## Indice

## **Premessa**

Sono pervenute numerose richieste di chiarimento, che sono state accorpate a seconda del tema trattato e suddivise in aree tematiche.

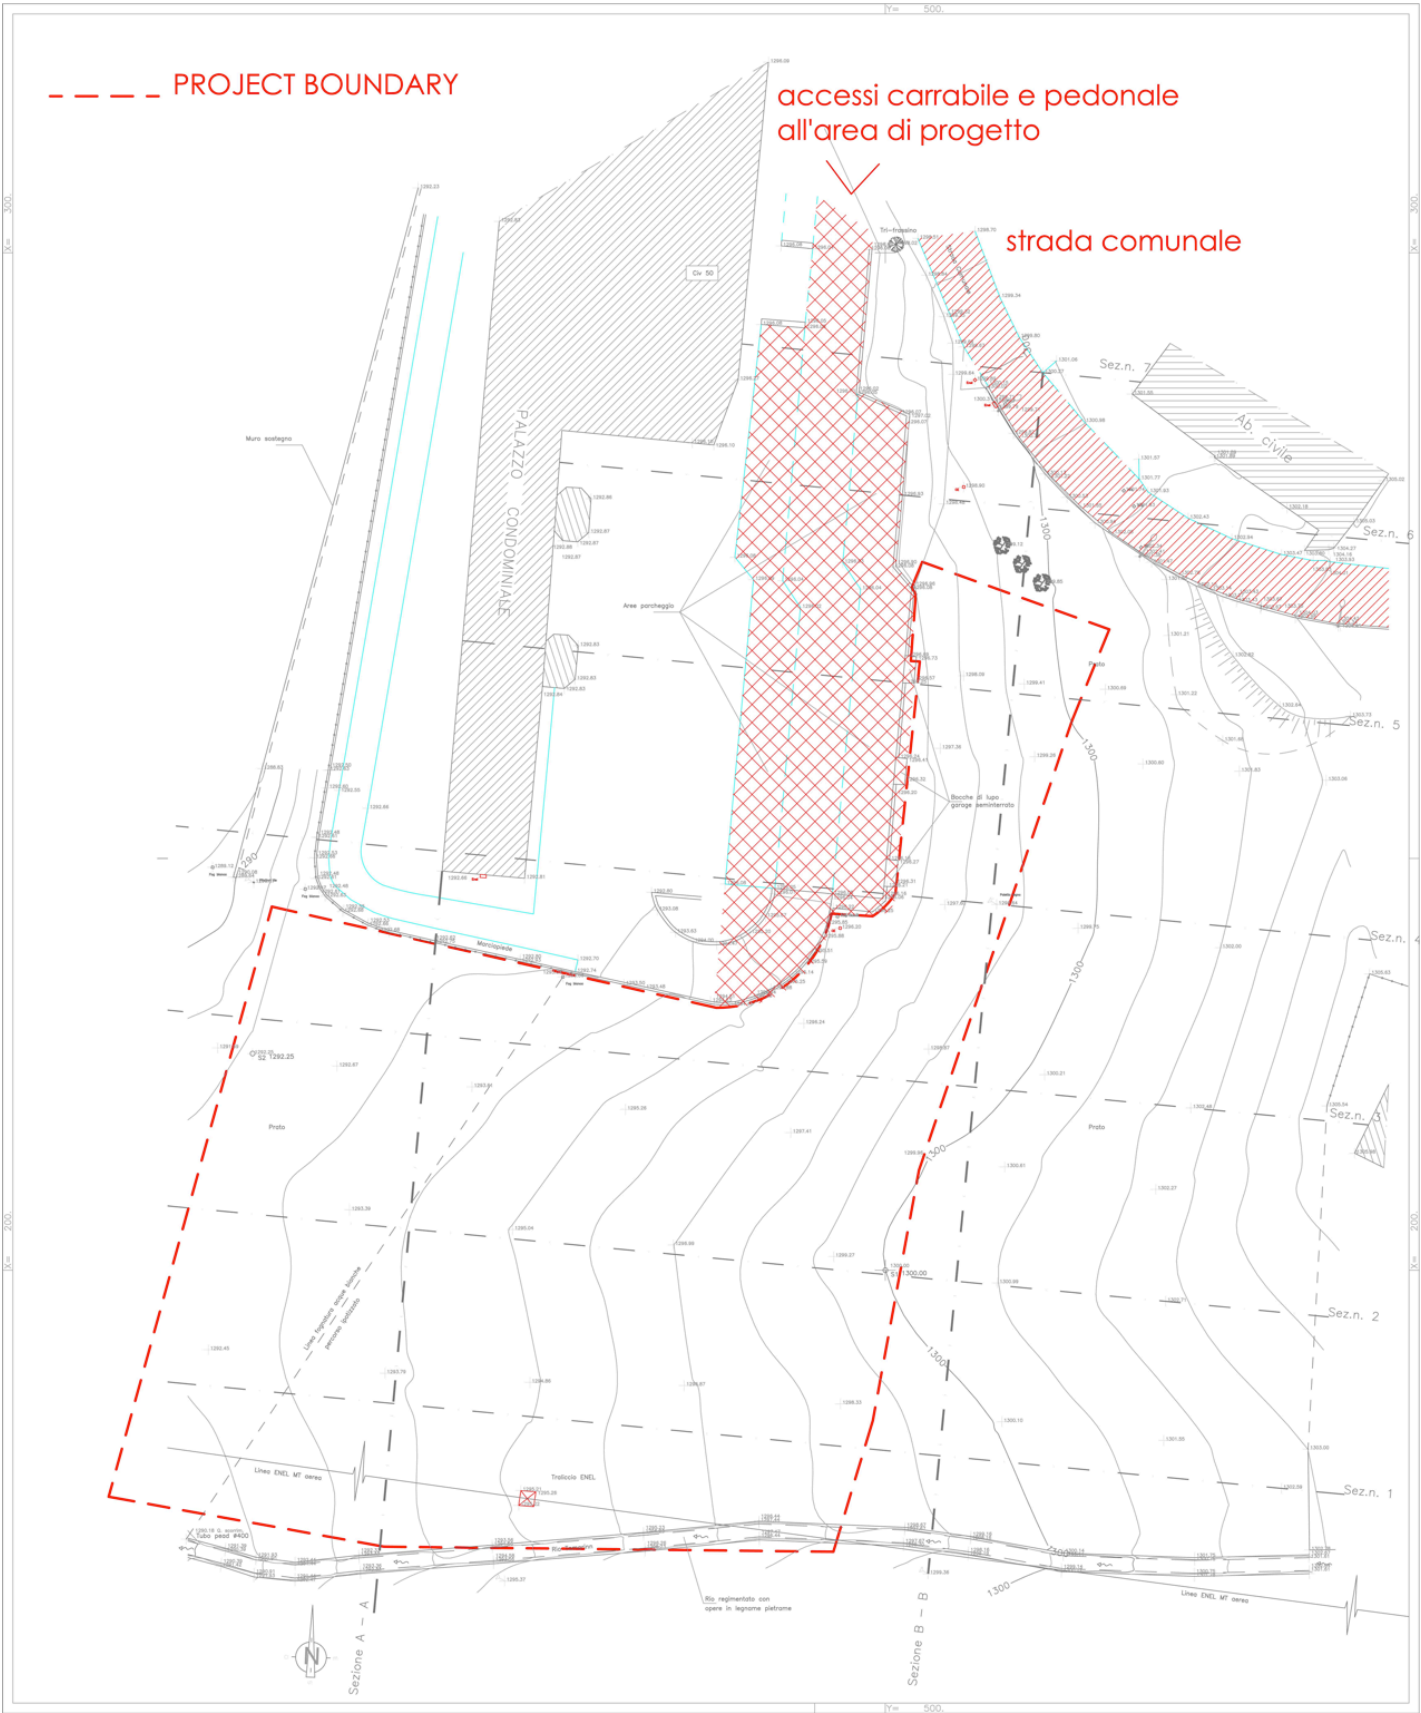
Da dove si accede all'area (abbiamo notato che il perimetro oggetto del Concorso termina poco prima della strada principale)

Per quanto riguarda invece la proposta progettuale, per accedere al lotto di progetto, è possibile sfruttare la strada di accesso del lotto adiacente?

Deve essere prodotto l'accesso pedonale ed al parcheggio all'edificio attraverso il parcheggio del Palazzo condominiale? Oppure si può accedere attraverso la Strada Comunale?

Negli allegati al bando di concorso non è indicato l'accesso carrabile al lotto d'intervento. La collocazione di quest'ultimo è a discrezione del progettista oppure è possibile avere ulteriori indicazioni in merito?

**R: Visto l'oggetto comune o simile di questo gruppo di domande viene data una risposta complessiva:**

- **L'accesso all'area sia carrabile che pedonale avviene dal parcheggio dell'edificio residenziale adiacente; il traffico veicolare è a due sensi di marcia; vedi nuova planimetria allegata.**
- **Non è prevista la possibilità di un collegamento diretto tra la pista ciclopedonale e l'area di intervento.**
- **La fermata del servizio autobus urbano ed extraurbano è collocata lungo la strada statale al bivio con la strada comunale; lungo la strada comunale di Chiave, in corrispondenza dell'uscita del parcheggio, e' presente una fermata della linea di autobus urbani.**
